Dodatek č.4 Smlouvy o dílo č. KT/13322/24

„Nová plavecká hala Litvínov“**Město Litvínov**

uzavírají tento Dodatek č. 4 (dále jen „**Dodatek**“) ke Smlouvě o dílo č. KT/13322/24, ve znění jejich dodatků (dále jen též „Smlouva o dílo“)

Příloha č. 1 – změnové listy č. ZL 10, ZL 11, ZL 12, ZL 13, ZL 14

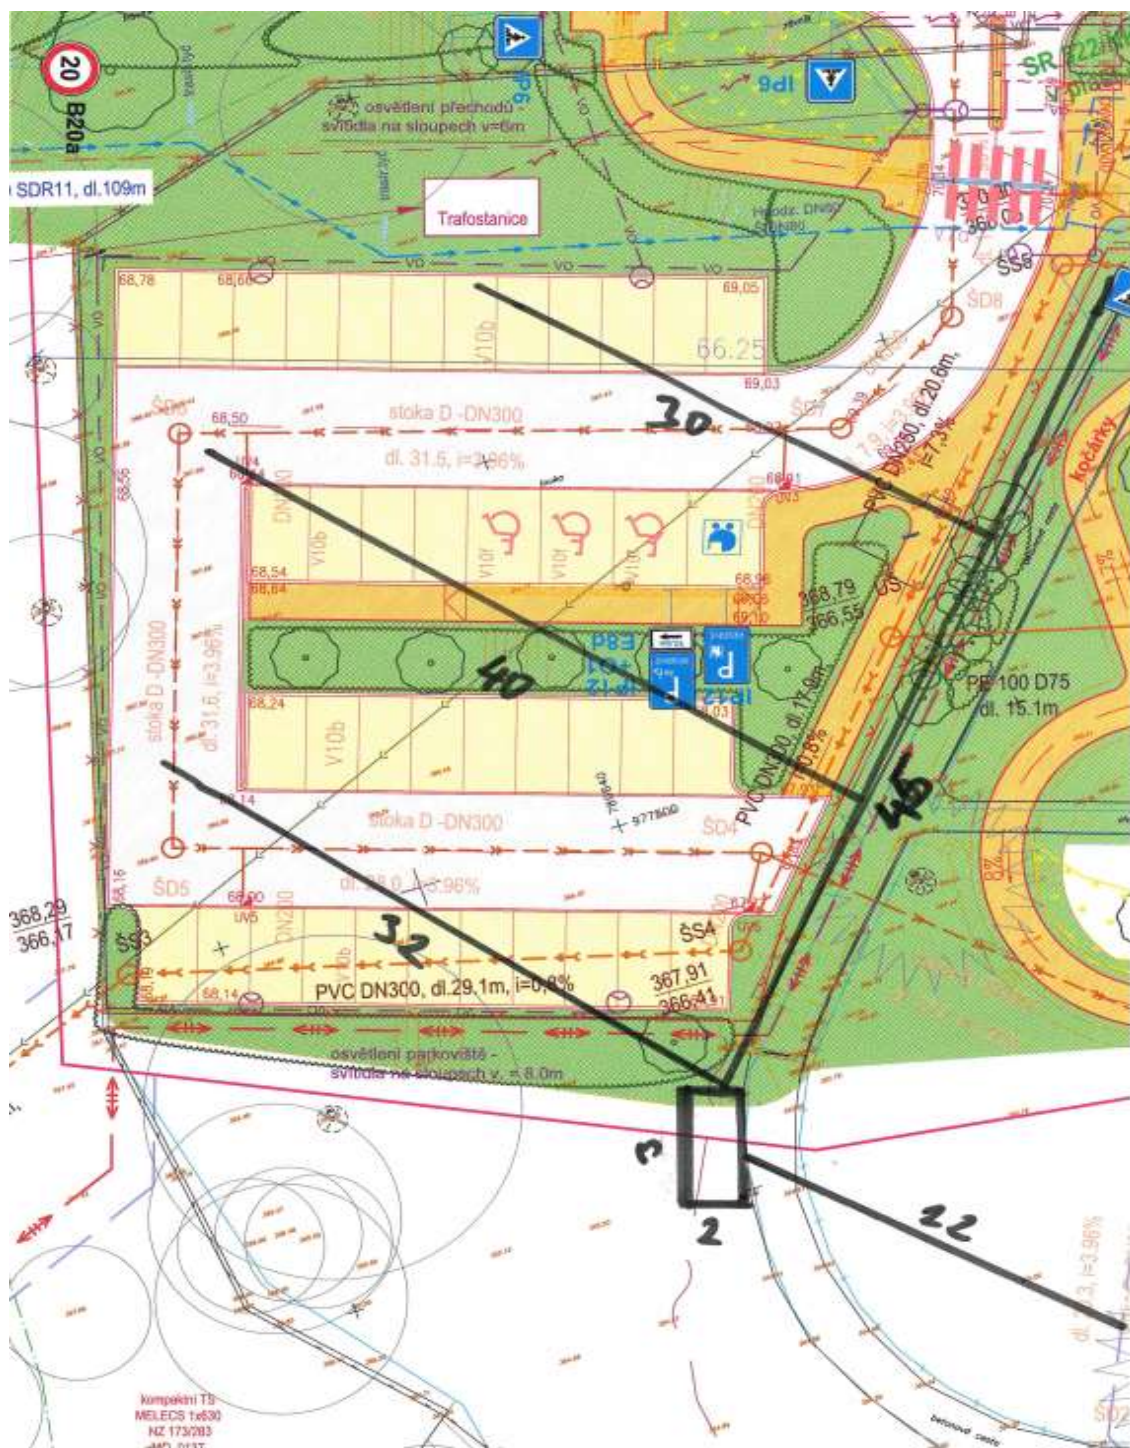
Odvodnění podloží parkoviště:

V rámci objektu parkoviště je nutné vybudovat odvodnění podloží. Podloží je podmáčené spodní vodou a jsou zde historické keramické drenáže, které sem svádějí vodu z přilehlého kopce. Na základě těchto skutečností navrhl geotechnik odvodnění. Toto odvodnění je vyústěno do dešťové kanalizace a trvale odváděno mimo prostor parkoviště.

- 45 bm páteřní péro DN 160 drenážní roura obsypaná štěrkem 16/32
- 3x příčné péro (30, 40, 32 bm) DN 160 drenážní roura obsypaná štěrkem 16/32
- sběrná jímka - 3x2x2 m vyplněná štěrkem 16/32
- vše zabaleno do filtrační geotextílie
- 22 bm odvod do dešťové kanalizace

Geotechnická zpráva

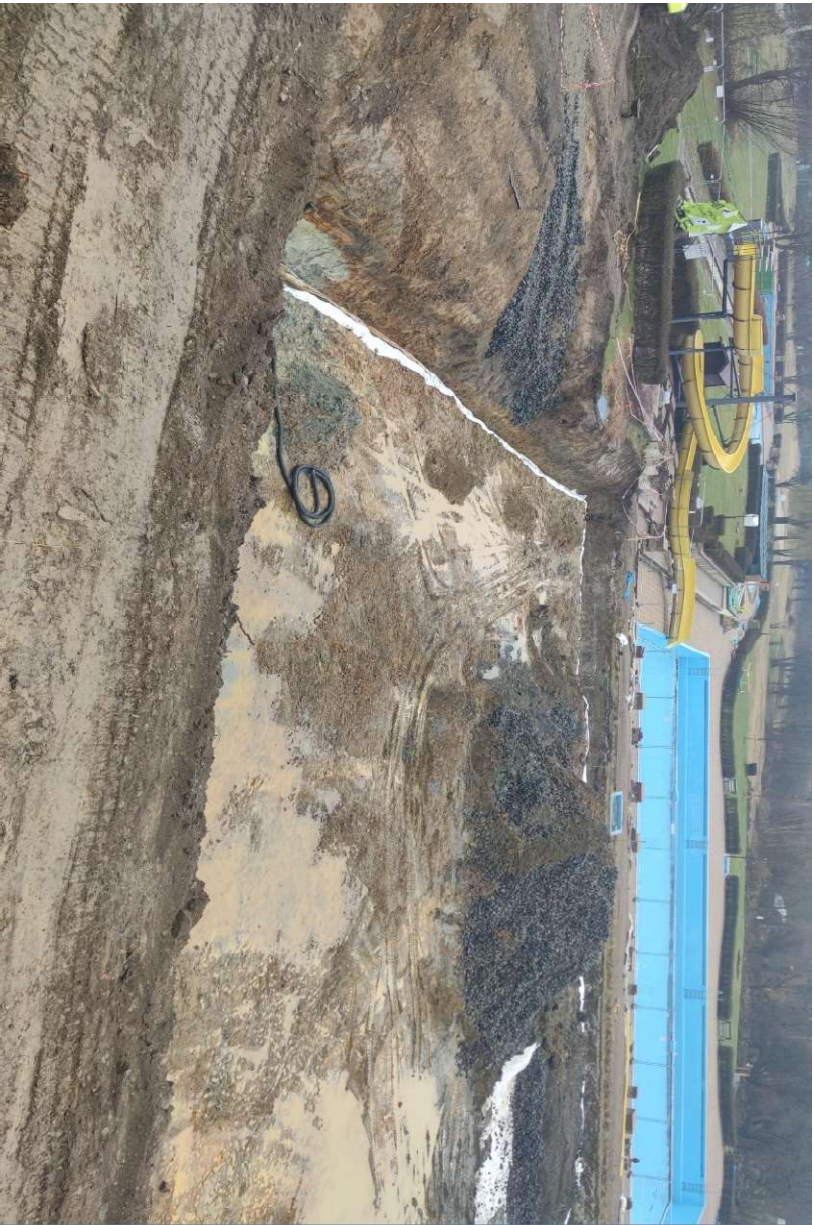
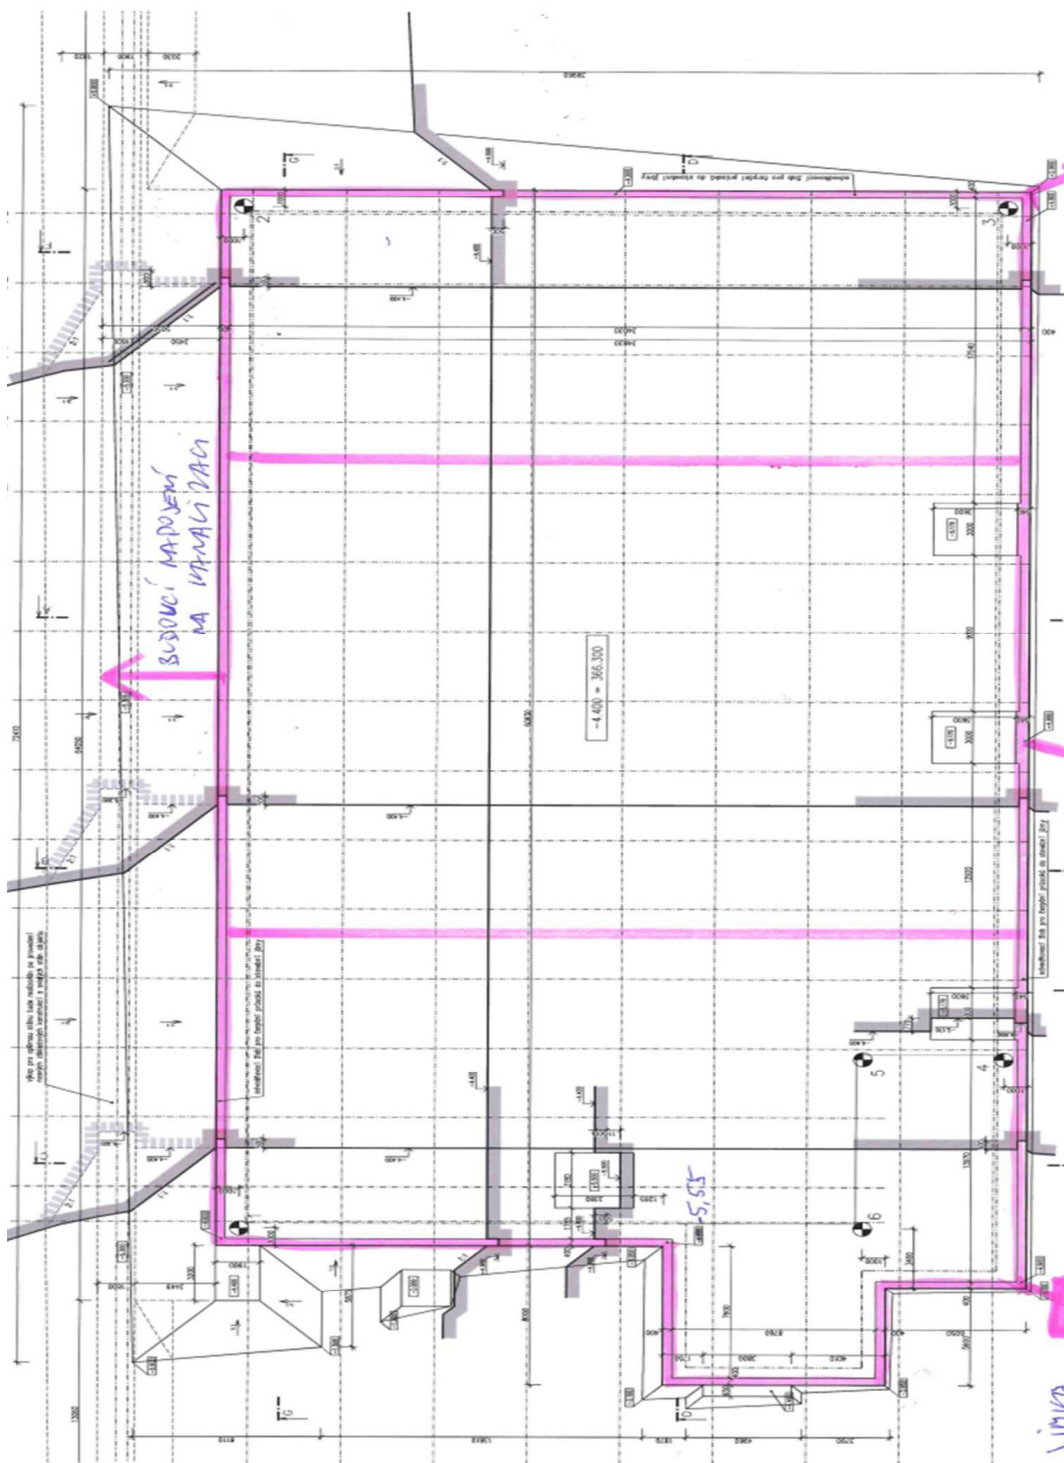
Odvodnění podloží hlavního stavebního objektu:

V rámci hlavního stavebního objektu je nutné vybudovat trvalé odvodnění podloží pod sanací, abyc nedocházelo k trvalému zvodňování podloží a akumulaci vody pod budovou. Pod původním objektem stála voda přímo v úrovni základů. Vzhledem k provedené sanaci pomocí štěrků by nebylo vhodné, aby se voda držela v těchto vrstvách a snižovala tak únosnost. Drenáž se trvale vypustí do dešťové kanalizace.

- 284 bm DN 160 drenážní roura obsypaná štěrkem 16/32
- 2x sběrná jámka - vyplněná štěrkem 16/32
- vše zabaleno do filtrační geotextílie

Na základě stávající situace na staveništi se doporučuje rozšířit tuto drenáž o dvě příčná drenážní péra, která propojí zhruba vždy v jedné třetině stavební jámy (mimo umístění pilot) podélná, již navržená, obvodová drenážní péra. Dále se doporučuje vybudovat drenážní péro i za opěrnou stěnou a toto péro též propojit s navrženým drenážním systémem.

Kromě výše popsaného se též doporučuje vybudovaný drenážní systém zachovat i po dokončení stavby tzn. po vybudování dešťové kanalizace provést propojení drenážního systému s touto kanalizací a zajistit tak trvalé odvádění prosakujících vod mimo stavbu.
